- 2023.12.21
- 1.此图源于RE2-Y8950和OPN MegaMod
 - 2.Vbias已添加
 - 3.滤波电容已经精简
 - 4.电位器立体声接法
 - 5.SSG可调立体声
 - 6.仅一级放大，添加OPN缓冲器

TITLE: Sheet_1		REV: 1.0
嘉立创EDA	Company: Your Company	Sheet: 1/1
	Date: 2023-12-22	Drawn By: Denjhang

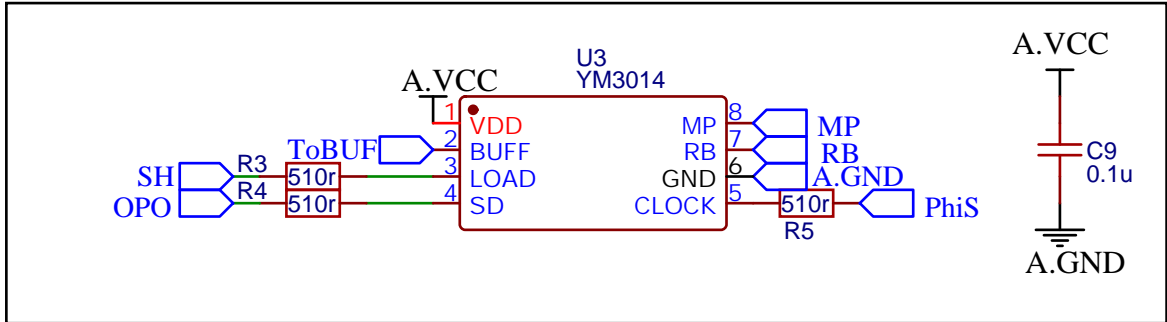
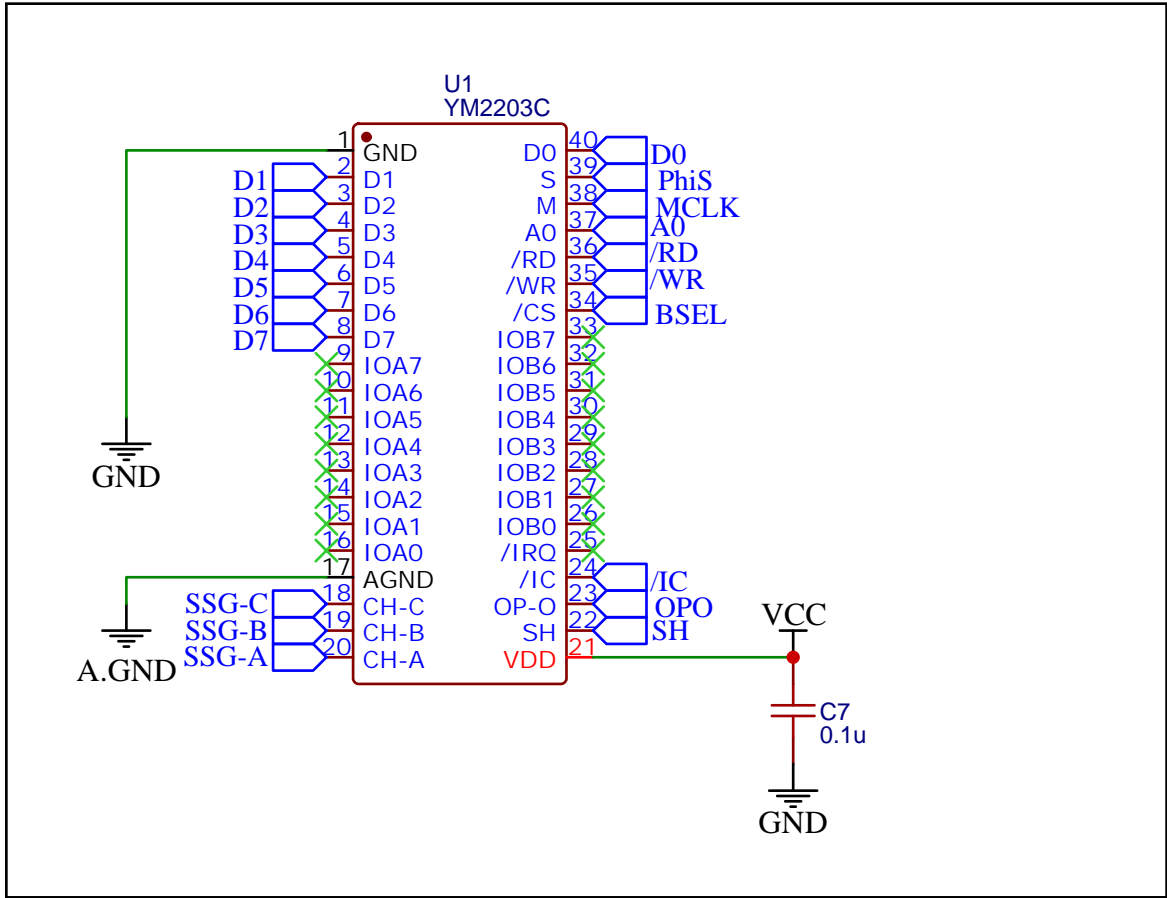
去掉二极管，那个会引起压降

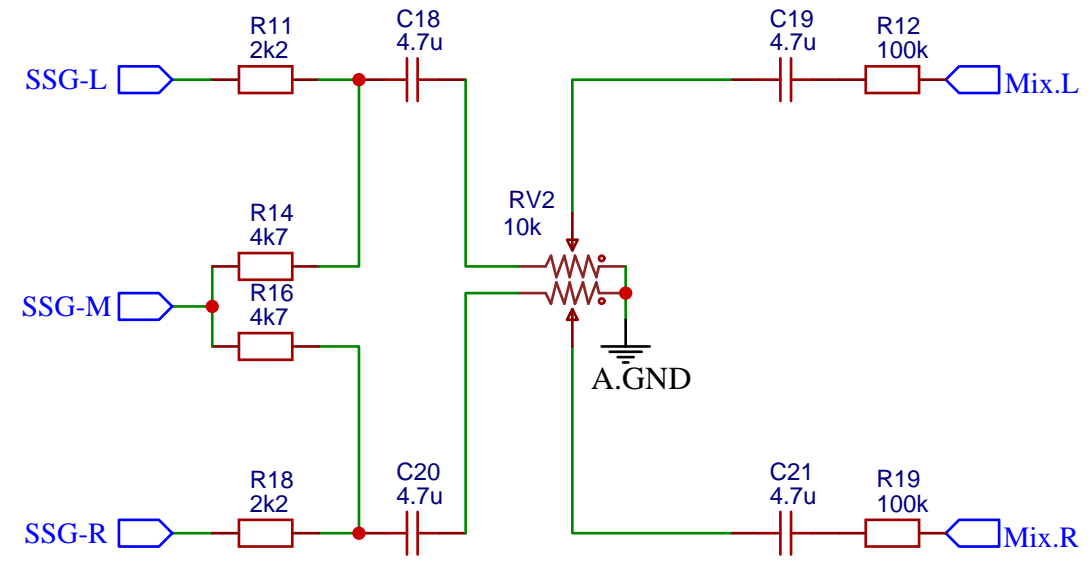
SSG在过下拉电阻之前，禁止接电容
此处参考RC2014-YM2149的黄金比例立体声混音

实验电路中保留了2.7k
加电位器之后必须加电容

PSG音频指示灯已实验成功，预留端口做模拟信号指示。
